ГОСТ 27473—87
(МЭК 112—79)

**МАТЕРИАЛЫ ЭЛЕКТРОИЗОЛЯЦИОННЫЕ
ТВЕРДЫЕ****Метод определения сравнительного и контрольного
индексов трекинговости во влажной среде**Method for determining the comparative and
the proof tracking indices of solid insulating
materials under moist conditions**ГОСТ****27473—87****(МЭК 112—79)**

Изменение № 1 ГОСТ 27473—87 Материалы электроизоляционные твердые. Метод определения сравнительного и контрольного индексов трекинговости во влажной среде

Утверждено и введено в действие Постановлением Государственного комитета СССР по стандартам от 15.09.89 № 2766

Черт 2

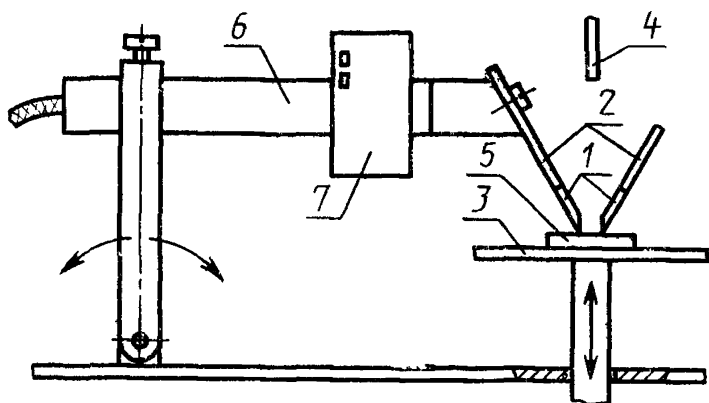
Пункт 51 Второй абзац Заменить значение $(1 \pm 0,5)$ Н на $(1 \pm 0,05)$ Н

Черт. 4

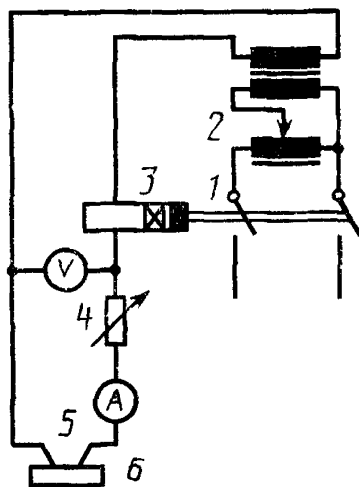
Пункт 52 Второй абзац изложить в новой редакции «Резистор с переменным сопротивлением должен позволять устанавливать ток между короткозамкнутыми электродами $(1 \pm 0,1)$ А, при этом напряжение на вольтметре не должно снижаться более чем на 10 %»
